Van: 5.1.2.e [redacted] <[redacted]@deltares.nl>
Verzonden: donderdag 5 januari 2023 13:09
Aan: [redacted] (GPO)
Onderwerp: RE: A7 - Prs. Margriet - Laatste ballast

From: [redacted] (GPO) <[redacted]@rws.nl>
Sent: donderdag 5 januari 2023 12:24 5.1.2.e
To: [redacted] <[redacted]@deltares.nl>
Subject: A7 - Prs. Margriet - Laatste ballast

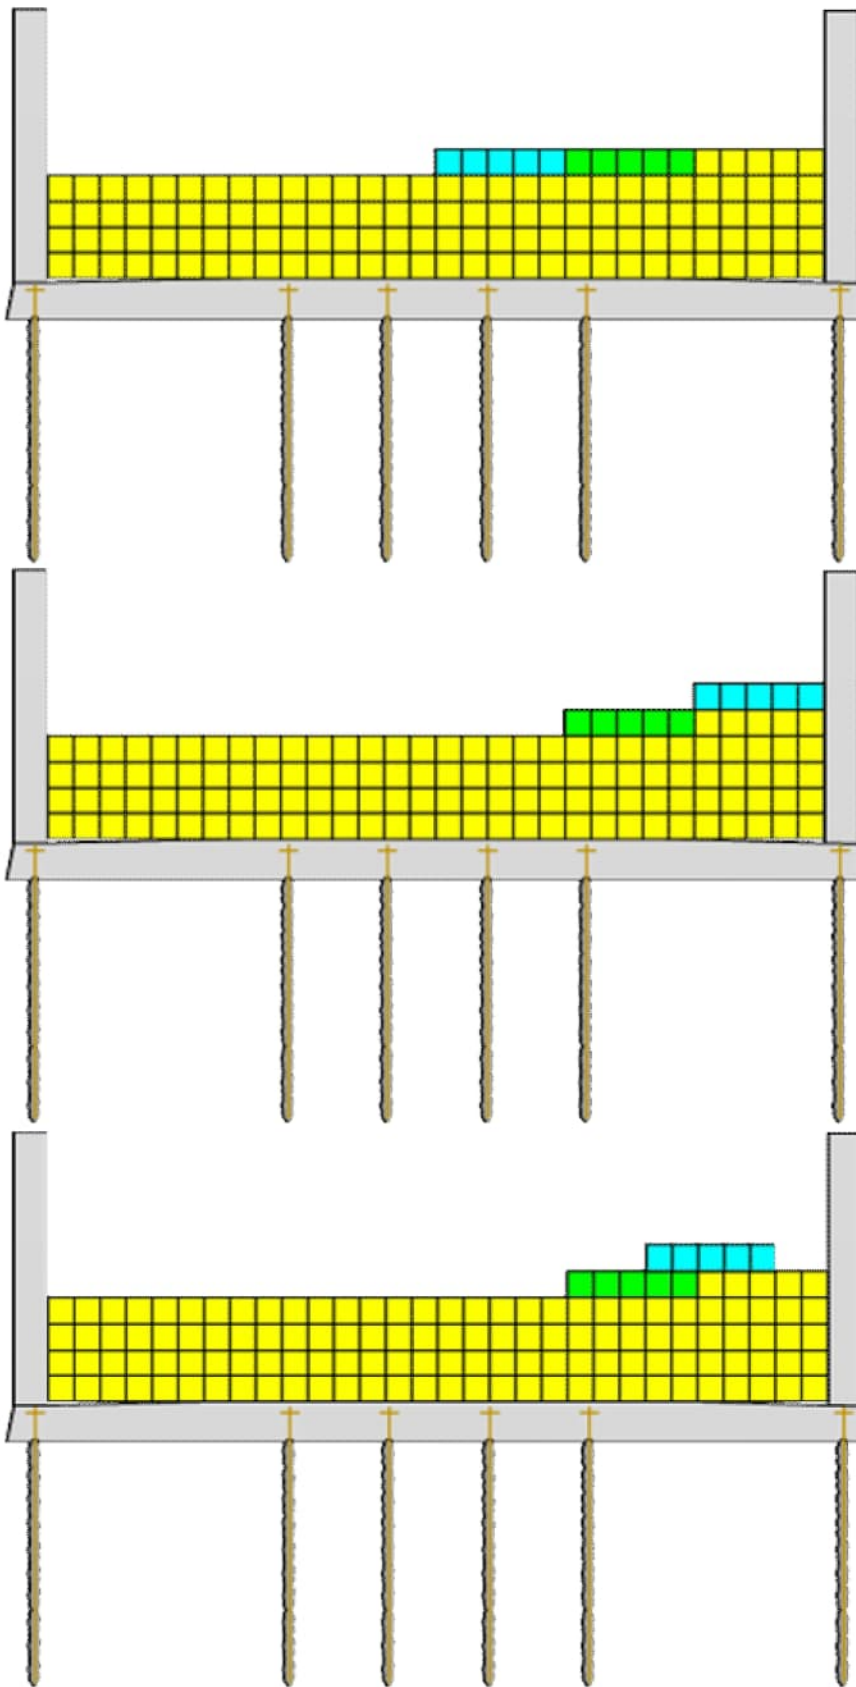
De aangebrachte ballast in de Prs.MT is door de wijziging van moot 25 naar 26 ook één moot verder doorgezet. Dat zijn ca. 180 bigbags die ze willen gebruiken voor de verdere belasting van moot 26 om deze weer in positie te krijgen.
Omdat het niet gelijkmatig wordt aangebracht hoop ik dat we het vloerveld niet beschadigen. In feite hebben we een drietal opties (van links naar rechts: A, B en C).

De palen heb ik in de doorsnede geschetst op de aanwezige locaties. Bij benadering is de figuur op schaal. De belasting wordt in twee stappen aangebracht. Eerst de groene batch (5 rijen van 18 bags) en daarna indien nodig de tweede blauwe batch (eveneens 5 rijen van 18 bags).

- A: is het veiligst voor de vloer, maar het minst effectief
- B: optimaal voor de neerwaartse belasting (minst gunstig voor de vloer)
- C: zit daar een beetje tussenin

Voorstel zou daarom zijn om de ballast cf. optie C (figuur rechts) aan te brengen cf. het schema:

- Eerst groene bags
- Monitoren wat zetting doet na t = 1 dag
- Plaatsen blauwe bags
- Monitoren wat zetting doet na t = 1 dag na plaatsing blauwe bags.

Ik ben het eens met je voorstel. Het lijkt me goed om het zoals je schrijft rustig in 2 stappen te doen. En dan kijken wat het effect is.
